Avis de produit (Field Safety Corrective Action FSCA SY 015-19-S)

syngo.CT Cardiac Function and Planning

Avis de sécurité à l'attention des clients SY015/19/S

Objet : syngo.CT Cardiac Function / Planning - Risque de mesure incorrecte dans le plan de l'anneau

Fig. 1 : Segment VRT avec plan de mesure non aligné angulaire (bleu) et plan de l'anneau (blanc) dans le cas le plus défavorable

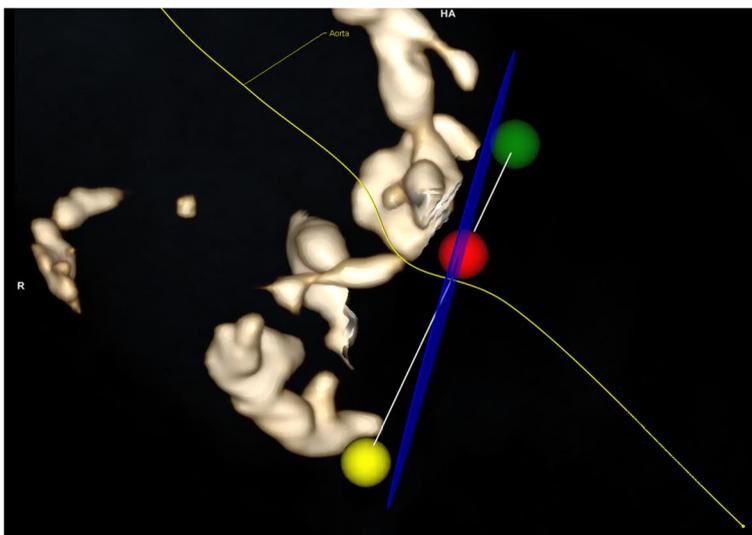
Au cours de la procédure automatique, un algorithme de lissage ajuste ensuite la forme de la ligne centrale. Dans des conditions défavorables, cet algorithme de lissage peut créer une légère distorsion de la ligne centrale et finir par causer une inclinaison du plan de mesure par rapport au plan de l'anneau défini précédemment. Toutes les mesures de paramètres annulaires effectuées dans les conditions décrites peuvent être incorrectes en raison de l'inclinaison du plan de mesure.

Lorsqu'il évalue les dimensions annulaires, l'opérateur doit s'assurer que le plan de mesure est aligné de manière optimale au plan de l'anneau. Il peut vérifier ce point dans le segment VRT comme indiqué dans la Fig. 1. Pour effectuer ce contrôle, l'opérateur doit basculer vers le plan de l'anneau en appuyant sur le bouton « Plan de l'anneau ». Lors de l'activation de l'outil de mesure de diamètre de vaisseau, un plan de mesure bleu s'affiche et peut être comparé au plan de l'anneau blanc. S'ils ne sont pas alignés, comme dans la Fig. 1, toutes les mesures qui utilisent les intersections de reformation planaire courbe risquent d'être inexactes.

Important : Si l'opérateur perçoit un écart significatif entre les deux plans, comme le montre la Fig. 1, il est essentiel de n'effectuer aucune mesure dans les segments CPR avec les sections transversales sur le plan de l'anneau.

Fig. 2 : Exemple MPR de mesure manuelle correcte avec la fonction « Mesure de la ROI polygonale »

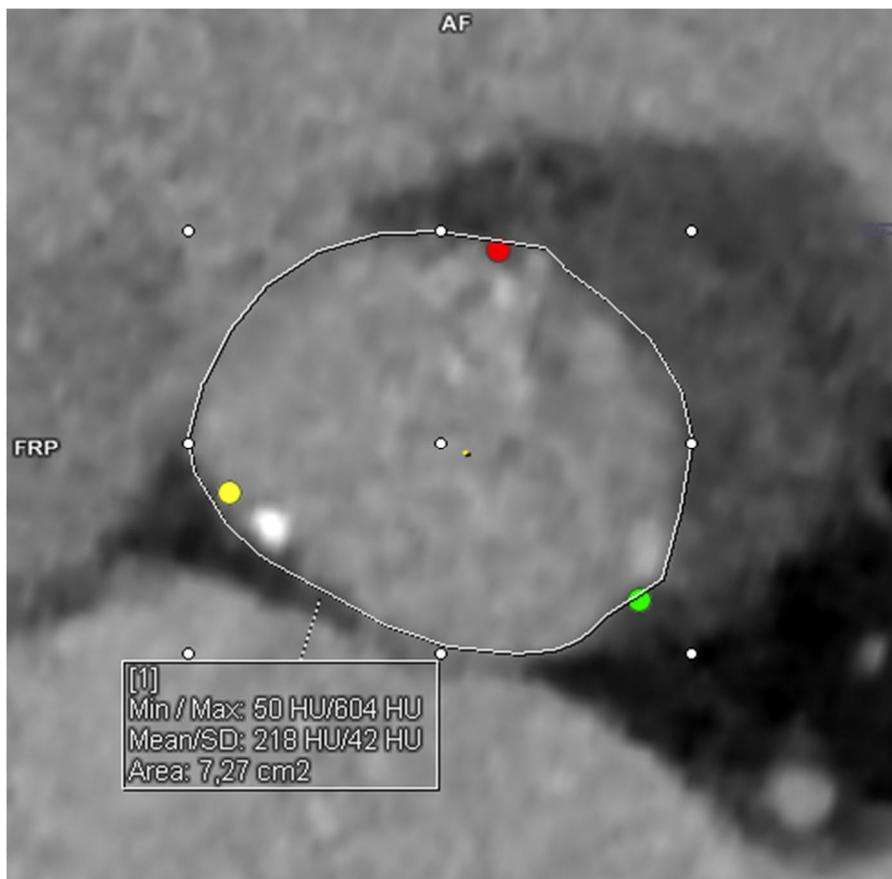
Pour contourner le problème : Comme indiqué dans la Fig. 2, toute mesure annulaire doit être effectuée manuellement dans le segment MPR présentant le plan de l'anneau. Il est possible d'utiliser les outils ROI polygonale et/ou Ligne droite.
